פרוטוקול מוועדה להשלמת תכניות מספר 2014003
שהתקיימה בתאריך 07.04.2014 במשרדי הוועדה המחוזית ת"א

תוכניות - תא/ 3616 / א - רובע 3 תא/ 3729 / א - רובע 4

דו"ח חקירת התנגדויות
לתכנית מס' תא/3616 ולתכנית מס' תא/3729
תכניות רובעים 3 ו- 4
תכניות מתאר מקומיות עם הוראות תכניות מפורטות

מוגש ליו"ר הועדה המחוזית לתכנון ובניה - מחוז תל אביב
אפריל 2014

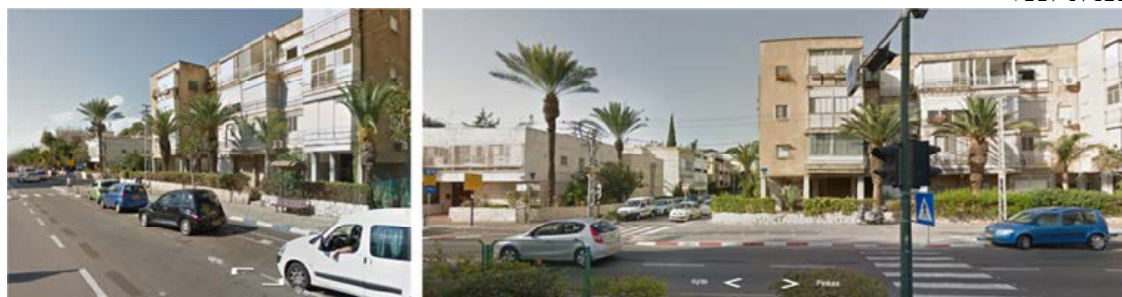
הזכויות הייחודיות שהוקנו לרחובות אלה מתבטאות באפיון הקומות הנוספות: ברחובות רגילים מוצע לבנות 6 קומות ועוד 2 קומות חלקיות, ובראשיים – 7 קומות וקומת גג חלקית.

ההחלטה להדגיש את הבינוי ברחובות אלה הייתה נכונה בהיבט העיצוב העירוני – רחובות אלה, ראוי שיהיו בעלי נוכחות אורבנית חזקה יותר משאר הרקמה שסביבם.

תוספת הקומה ברחובות הראשיים באה על מנת ליצור את ההבדל בינו לבין הרחובות הרגילים.

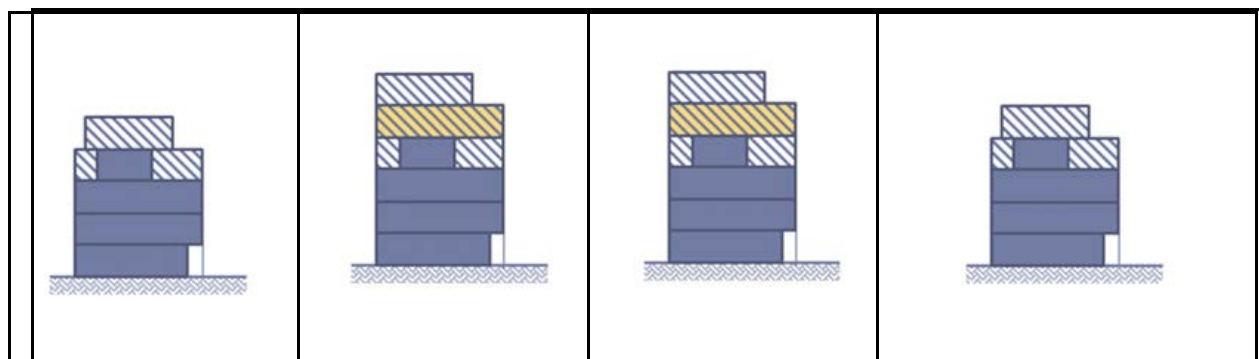
28.1. הוראות התכנית המופקדת
שטח הגג לצורך חישוב תוספת הבניה יהיה לפי קונטור הגג הקיים לא כולל מרפסות ובליטות.
28.2. עיקרי ההתנגדויות
28.2.1. מתנגדים
מזהי המתנגדים:
רובע 3: 57,34,16,15
רובע 4: 34
מבנים רבים כוללים מרפסות סגורות, לפיכך מבוקש לחשב את היקף הקומה החדשה על פי קו היקף הקומה האחרונה הקיימת כולל מרפסות מקורות קיימות או מרפסות שיקורו וייסגרו במסגרת היתר הבניה.
28.2.2. התנגדות מהנדס העיר
אין התייחסות.
28.2.3. התנגדויות הועד הישראלי לאונסק"ו והמועצה לשימור אתרי מורשת בישראל
אין התייחסות.

28.3. שיקולים	
ראו המלצות להלן.	
28.4. המלצות החוקרת	
28.4.1. מחוץ לאזור ההכרזה	
לקבל את ההתנגדות בחלקה: מעקה הגג יעקב אחר קונטור הבניין הקיים כולל הרחבות ולא כולל מרפסות בולטות מקו מישור חזית הבניין (סגורות או פתוחות) ובלטות.	
28.4.2. באזור ההכרזה	
כנ"ל- ההמלצות זהות לאלה שמחוץ לאזור ההכרזה.	
28.5. טבלה מסכמת לסעיף 4.1.3 ב(3) - שטח הגג לצורך חישוב תוספת הבניה	
קונטור מעקה מרפסת הגג, מעל מרפסת סגורה במישור חזית הבניין	קונטור מעקה מרפסת הגג, ללא שטח מרפסת פתוחה וגגון שבולטים מקו חזית הבניין

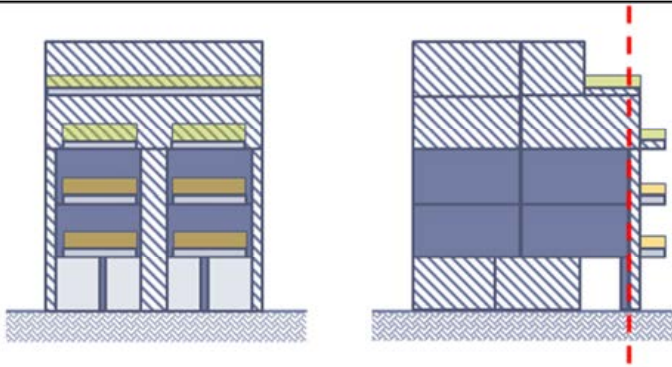
35.2.3. התנגדויות הועד הישראלי לאונסק"ו והמועצה לשימור אתרי מורשת בישראל
מתוך מסמך ההבנות המשותף של משתתפי דיוני השולחן העגול, באזור ההכרזה:
7) מרווחים- הבלטת ממ"דים מעבר לקווי בניין – התכנית המופקדת אינה מאפשרת הבלטת ממ"דים מעבר לקווי הבניין. בהתנגדות מה"ע הוצע להטמיע את המדיניות העירונית בעניין זה ולאפשר הבלטת ממ"דים מעבר לקווי בניין אך ורק לבניינים קיימים בהם לא ניתן לקבל פתרון אחר- עד 2 מ' בקו בניין צידי (ובמרחק של 3 מ' לפחות מקו חזית הבניין הקדמית) ועד 3 מ' בקו בניין אחורי. התכנית אינה מאפשרת הבלטה מעבר לקו בניין קדמי. בעניין זה לא הושגה הסכמה ונציגי אונסק"ו סבורים כי אין לאפשר הבלטת ממ"דים מעבר לקווי הבניין המותרים.

35.3. שיקולים
1) יש לאפשר קווי בניין לממ"דים בהתאם למדיניות העירונית.
2) נושא קווי הבניין בתכנית חשוב מהטעמים המקובלים של שמירת מרחקים בין בניינים לצורך הבטחת אור, אוויר, פרטיות, גישה למערכות וכדומה. בתכנית המופקדת חשוב לשמור על קווי הבניין, ככל הניתן, גם לצורך השמירה

על המרקם של הרובע – מרווחים, קצב של מבנים, מבטים וכדומה.	
3	הצורך באיזון בין הרצון לשמירה על המרקם לבין צרכים שעולים מהמימוש בפועל של התכנית, הביא לסדרה של המלצות בהן הותרו חריגות מקווי הבניין במסלול תוספת על גבי מבנה קיים. עיקר החריגות הומלצו בקווי הבניין האחוריים והצידיים, מתוך כוונה לשמור, ככל הניתן, על קווי הבניין הקדמיים, להקניית חזות רחוב אחידה.
4	מדיניות העירייה הינה שמירת קווי בניין, להוציא במקרים של בניה בקיר משותף, בניה משותפת של שני מגרשים עד לקו בניין צידי אפס. הוצג מקרה בודד בו אכן הממ"ד מגיע לקו בניין 0, אך בירור שנעשה לגבי מבנה זה העלה כי המבנה קיבל אישור מיוחד לשימוש חורג למבנה ציבור (גן ילדים), זהו מקרה חריג ולא ניתן להקיש ממנו על הכלל. גם בתמ"א 38 אין זכות מוקנית להקלה בקווי הבניין והדבר נותן לשיקול דעת בהתאם לשיקולים תכנוניים ואדריכליים.
5	באזור ההכרזה: נושא קווי הבניין באזור ההכרזה הינו משמעותי ורגיש. ההמלצות לגבי קווי הבניין התחשבו, ככל הניתן, ברגישות זו. עם זאת, בהתנגדויות מסויימות, כגון הצורך במיגון מול הצורך בשמירה קפדנית על קווי הבניין, הכריע הצורך במתן אפשרות למגן את הבניין, במחיר מינמלי של צמצום קווי הבניין.

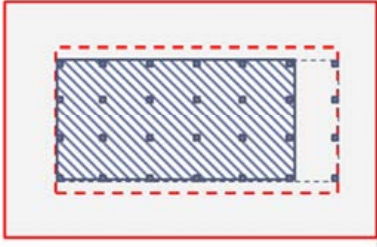
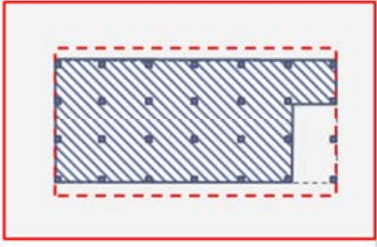
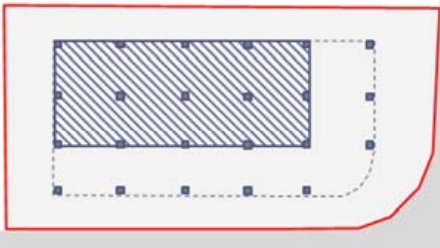
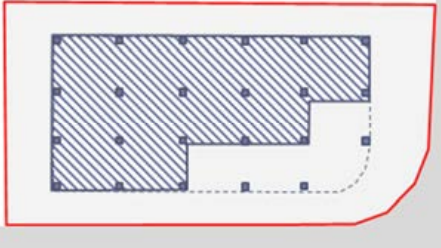
51.4. המלצות החוקרת
51.4.1. מחוץ לאזור ההכרזה
לקבל את ההתנגדויות בחלקן:
בבניינים הכוללים קיר משותף, תותר הארכת הקיר המשותף, עבור בניית ממ"דים ו/או הרחבות בכפוף לפרסום על פי סעיף 149 לחוק הת"ב. בכל הנוגע להסכמת שכנים, יש לפעול בהתאם להוראות הדין.

51.4.2. באזור ההכרזה
כנ"ל- ההמלצות זהות לאלה שמחוץ לאזור ההכרזה.
בנוסף:
יש להוסיף הוראה המגבילה את מיקום התוספת בקיר המשותף, כך שלא תיחשף לחזית הרחוב.
51.4.3. תיקונים טכניים
תיקון ההפניה לסעיף 4.1.2.ה.7: הוראות התכנית בנושא זה מפנות לסעיפים שלא קיימים בה: סעי' 4.1.3 ז' מפנה לסעי' 4.1.2 ט' 1-3. בסעיף 4.1.2 ט' לא קיימים תת סעיפים 1-3. הוא מפנה לסעיף 4.1.2 ח.7 ו-6.2.3. בסעיף 4.1.2 ח. לא קיים תת סעיף 7. הכוונה לסעיף 4.1.2 ה.7. יש לתקן טעות זו.

53. סעיף 4.1.3 ט - הוראות לתוספת בניה לבניינים קיימים / תוספת מרפסות לבניין קיים - רובע 3 / רובע 4

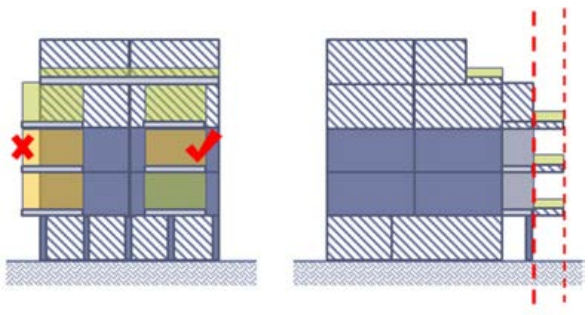
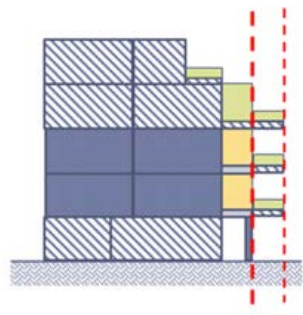
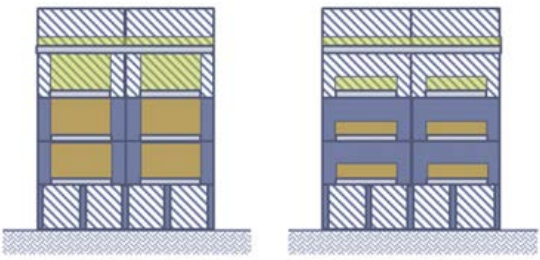
53.1. הוראות התכנית המופקדת
• (1) בקומות החדשות המתווספות לבניין מכח תכנית זו תותר תוספת מרפסות פתוחות. שטח ותוואי המרפסות החדשות יהיו כדוגמת המרפסות בקומות הקיימות. בבניינים בהם המרפסות בקומות הקיימות סגורות, רשאית הוועדה המקומית לאשר הקמת מרפסות סגורות בקומות התוספת כאמור לעיל ובתנאי חידוש כולל של חזית הבניין לרבות חידוש סגירות המרפסות הקיימות בהתאם להנחיות מהנדס העיר. • (2) בקומות הקיימות תותר תוספת מרפסות פתוחות ובלבד ששטחן הכולל של המרפסות הבולטות מקווי חזית הבניין לא יעלה על 12 מ"ר ליחיד. במניין שטחים אלה יכללו מרפסות חדשות ומרפסות קיימות בין אם הן סגורות ובין אם פתוחות. • (3) תותר הרחבת מרפסות קיימות בתנאי שההינה פתוחות משתי דפנות לפחות, ובתנאי ששטחן הכולל של המרפסות לא יעלה על 12 מ"ר ליחיד כאמור בסעיף (2) לעיל. • (4) שטח מרפסות או חלקי מרפסות קיימות שאינן בולטות מקווי חזיתות הבניין ומקווי הבניין המותרים לא ייחשב במניין שטח המרפסות הפתוחות כאמור לעיל. • (5) לא יותר שילוב של מרפסות סגורות ופתוחות באותה החזית. • (6) לא יותר ניצול שטחי המרפסות למטרה אחרת ולא תותר סגירתן למעט האמור בסעיף 1 לעיל. להבטחת הוראה זו תירשם הערת אזהרה בלשכת המקרקעין. • (7) תנאים לתוספת או הרחבת מרפסות קיימות יהיו כדלקמן: (א) חו"ד מהנדס העיר להתאמה עיצובית של תוספת המרפסות לבניין הקיים. (ב) המרפסות ייבנו בחפיפה מלאה אחת מעל השנייה. (ג) התחייבות מבקש היתר הבניה לבניית המרפסות בעת ובעונה אחת וחידוש כולל של חזית הבניין.

53.2. עיקרי ההתנגדויות
53.2.1. מתנגדים
מזהי המתנגדים: <u>רובע 3: 10, 34</u> <u>רובע 4: 13, 20, 33, 34, 40</u>
(1) מבוקש לאפשר הקלות בקו בניין קדמי למרפסות, יש להתיר הבולטה של מרפסות עד 40% מקו הבניין הקדמי והאחורי. (2) מבוקש לאפשר קו בניין למרפסות כמו בתמ"א 38. צידי- 2 מ', אחורי- 3 מ'. (3) יש להתיר תוספת בניה מלאה של 12 מ"ר למרפסת לדירה על פי התקנות, גם כאשר בעלי דירות קיימות הותירו את המרפסות פתוחות, או, לחלופין, בחרו לפתוח אותן במסגרת הפרויקט באופן אחיד לצורך קבלת מרפסת גדולה. (4) מבוקש למחוק את סעיף 4 שקובע כי "שטח מרפסות או חלקי מרפסות קיימות שאינן בולטות מקווי חזיתות הבניין ומקווי הבניין המותרים לא ייחשבו במניין שטח המרפסות הפתוחות" זאת כיוון שלטענת המתנגדים אין לבצע קיזוז של זכויות בניה למרפסות חדשות, לא בשטחים שנמצאים בתוך קו בניין או מחוצה לו. (5) מבוקש להוסיף בסעיף 4.1.3 ט (7): "תנאי לתוספת מרפסות לבניין קיים יהיה חוות דעת מהנדס העיר להתאמה עיצובית של תוספת מרפסות לבניין הקיים וזאת מבלי שייגרעו הזכויות לבניית מרפסות על פי התכנית". (6) הוועדה המקומית דורשת כיום בניית מחיצת הפרדה "פיקטיבית" בין מרחב הדירה לחלל המרפסת הסגורה. מבוקש להוסיף הוראה מפורשת בתכנית כי לא תידרש מחיצת הפרדה בין חלל המגורים לחלל המרפסת הסגורה. (7) הוראות התכנית בסעיף 4.1.3 ט (5) אינן מתירות שילוב של מרפסות סגורות ופתוחות באותה החזית, ובכך למעשה מחייבות פתיחת מרפסות סגורות כתנאי לתוספת מרפסות פתוחות חדשות, מבוקש לאפשר מרפסות פתוחות וסגורות באותה החזית. (8) מבוקש לאפשר הקמת מרפסות סגורות גם בקומות התוספת, ללא התייחסות לשיקול דעת הוועדה המקומית. (9) מבוקש לאפשר תוספת שטח למרפסת שמש במידה ולא נוצלו כל זכויות הצפיפות בקומת התוספת (דהיינו אם מוקמת יחיד אחת במקום שתיים, יותרו שתי מרפסות ולא אחת).

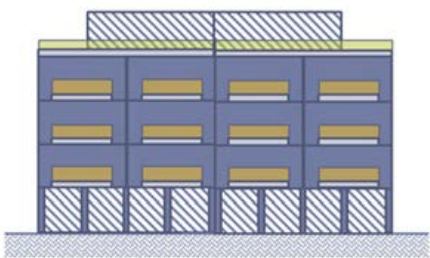
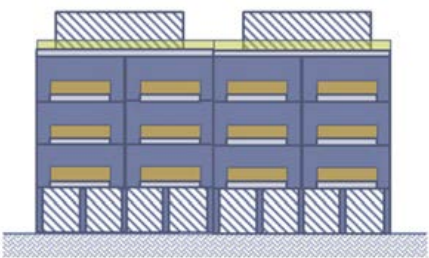
יותר שילוב של מרפסות פתוחות וסגורות באותה החזית, בהתאם להנחיות מהנדס העיר. לא ניתן לחייב פתיחה של מרפסת סגורה בהוראות התכנית. תוספת מרפסות סגורות בקומות החדשות- מותר באישור הוועדה. לא יידרש סימון מחיצת ההפרדה. <u>באזור ההכרזה:</u> יותר מרפסות כדוגמת הקיימות, ללא סגירה.	לא יותר שילוב של מרפסות סגורות ופתוחות באותה חזית. בקומות החדשות תותר תוספת מרפסות פתוחות, בתואי הקיימות. במקרים שהמרפסות הקיימות סגורות, יותרו מרפסות סגורות גם בקומת התוספת.

אם לא נוצל סך יחידות הדיר האפשרי בבניין, וחזית דירה אחת מתפרשת על פני חזית של שתי דירות, תותר הקמת שתי מרפסות, בהתאמה לקומות הטיפוסיות ובתנאי התאמה עיצובית בהתאם להנחיות מהנדס העיר. שטח מרפסות אלו יוגדרו בהוראות התכנית כשטח עיקרי למטרה זו.	אין הוראות למקרים בהם לא נוצלו מקסימום יחידות בקומת התוספת ונוצב מצב בו מותר להוסיף רק מרפסת אחת בקומה, למרות שבשאר הקומות קיימות שתי מרפסות בקומה.
